Nr sprawy 4/2020

Dotyczy: postępowania o udzielenie zamówienia publicznego w trybie przetargu nieograniczonego na Wykonanie robót budowlanych polegających na „Rozbudowie Nowego Budynku Szpitala A o skrzydło północne wraz z nadbudową i przebudową Budynku Kotłowni nr 31 na terenie Uniwersyteckiego Szpitala Klinicznego w Olsztynie przy ulicy Warszawskiej 30”- etap III.

### **PYTANIA I ODPOWIEDZI VII**

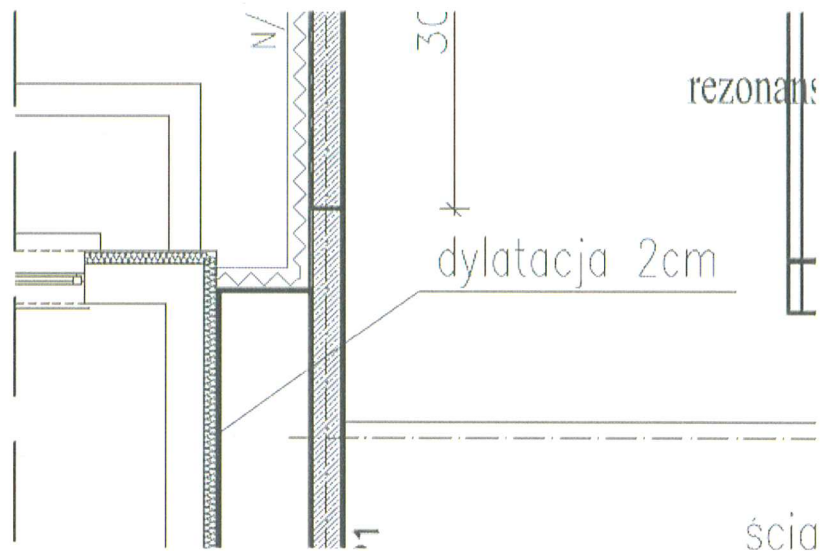
14. Na rysunkach K1 oraz K2 i K3 projektowane słupy są w kolizji ze ścianami, prosimy o informację w jaki sposób zostały przewidziane rozwiązanie kolizji? Prosimy o wskazanie rozwiązania przejścia słupów przez istniejące stropy.

Zamawiający informuje, że należy wyciąć i wyburzyć miejsca przejść słupów w miejscach istniejących ścian, przejścia przez stropy wykonać poprzez wycięcie otworów w stropach (rozwiązanie opisano w opisie do projektu wykonawczego konstrukcji). Na czas wykonywania prac związanych z przejściem przez istniejące stropy wesprzeć je poprzez użycie stalowych systemowych podpór montażowych i opartych na nich dźwigarach. Po odkryciu stropów zostanie podjęta decyzja o sposobie wzmocnienia stropów w rejonie otworów. Miejsca pomiędzy projektowanymi słupami a istniejącymi ścianami wypełnić betonem lub cegłą silikatową.
